**OGGETTO: Versalis S.p.A. di Porto Marghera - Trasmissione parere istruttorio
conclusivo CIPPC-00-2013-0000864 del 10/05/2013.**

OGGETTO: Trasmissione parere istruttorio conclusivo della domanda AIA
presentata da VERSALIS S.p.A. (ex Polimeri Europa S.p.A.) - CTE reparto
SA1/S di P.To Marghera + Stabilimento di Porto Marghera -
Ottemperanza prescrizione ID 21-103/379

PARERE ISTRUTTORIO CONCLUSIVO

"Piano per la gestione delle acque meteoriche della CTE"

Figura 1: flusso delle condizioni logiche di gestione degli eventi piovosi

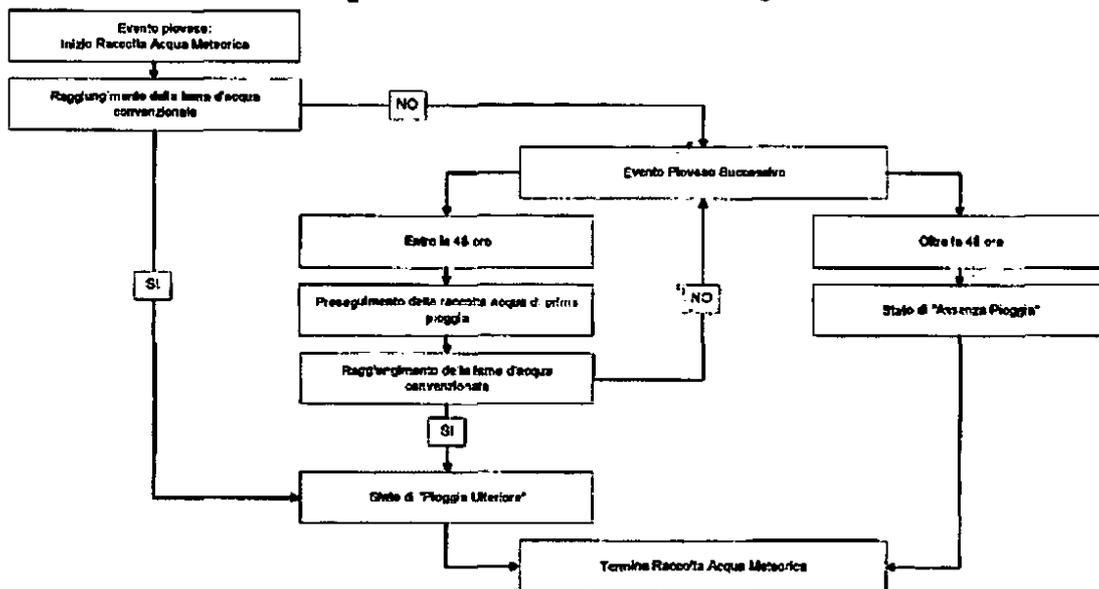
Al manifestarsi di un evento piovoso "stato di prima pioggia" un pluviometro attiva una sequenza automatica di chiusura della valvola di scarico della vasca 30DAI al collettore fognario e di apertura della valvola di intercetto della linea di invio acqua al serbatoio 30DI, per il tempo necessario a raccogliere la quantità d'acqua stabilita secondo l'applicazione della norma tecnica precedentemente citata.

Nel caso in cui l'evento piovoso si interrompa (situazione "assenza di pioggia"), o si sia raggiunta la quantità d'acqua prefissata (situazione "pioggia ulteriore"), si interrompe l'invio di acqua al serbatoio e si apre lo scarico verso l'asta fognaria. Alla ripresa della pioggia, si ricommuta l'invio dell'acqua al serbatoio di raccolta 30DI, fino al raggiungimento della quantità impostata.

Per un periodo di assenza di pioggia di 48 ore il sistema si resetta e, al verificarsi di un nuovo evento piovoso, la sequenza riparte.

Il GI ritiene che il Gestore abbia adempiuto la prescrizione di cui all'art. 1, comma 5 del Decreto AIA (Prot. DVA-DEC-2011-0000563) rilasciato dal MATTM in data 24.10.2011.

Si ritiene, infatti, condivisibile la documentazione inviata dalla Società Versalis S.p.A., con Nota prot. n. DIR 111/12-LM/LL del 11.05.2012.
